Změnové listy

**„REKONSTRUKCE STŘECHY SMUTEČNÍ OBŘADNÍ
SÍŇE NA ZELENÉ HOŘE – VÝMĚNA KRYTINY“**

Číslo změny: ZL_1-ZL_2

Změna stavebních prací a materiálů – DODATEK Č.1

ZL_1: Osazení podokapní lišty proti vlezu kuny do střešního pláště

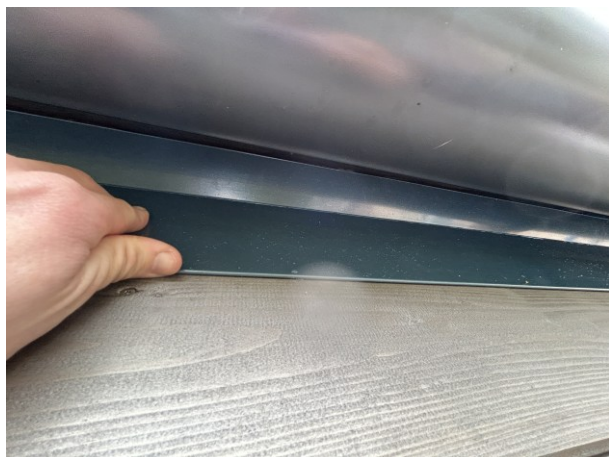
Zhotovitel na žádost investora provede zabezpečení prostoru mezi střešním bedněním a podbitím římsy proti možnému vniknutí hlodavců do konstrukce. Zajištění se provede pomocí plechu FeZn v RALu 7016.
